BUND für Umwelt
und Naturschutz
Deutschland

Düsseldorf, den 09.11.2020

Beteiligung im Bauleitplanverfahren gemäß Paragraph 4 Abs. 1 BauGB, Vorhabenbezogener Bebauungsplan Nummer 2496, Schlodderdicher Weg

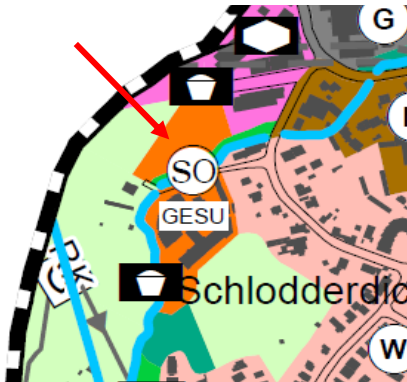
- 1.9.1. Verzichtet werden sollte auf eine Erweiterung des Sondergebietes Psychosomatische Klinik Schlodderdich. An der Strunde wurden mit FöNa-Fördermitteln ein Rad- und Fußwegekonzept sowie punktuellen Aufwertungen durchgeführt, um die Natur erlebbar zu machen. Eine Bebauung in so geringem Abstand zur Strunde widerspricht auch den Ziel des Gewässerkonzeptes (Zumbroich, 2006), den naturnahen Zustand an der Strunde zu verbessern. Die Rücknahme der Fläche W-Gr5 und W-Gr4 wird in diesem Zusammenhang begrüßt, weitere Bauungen sollten nicht zugelassen werden. Gegen die Planung bestehen erhebliche Bedenken.
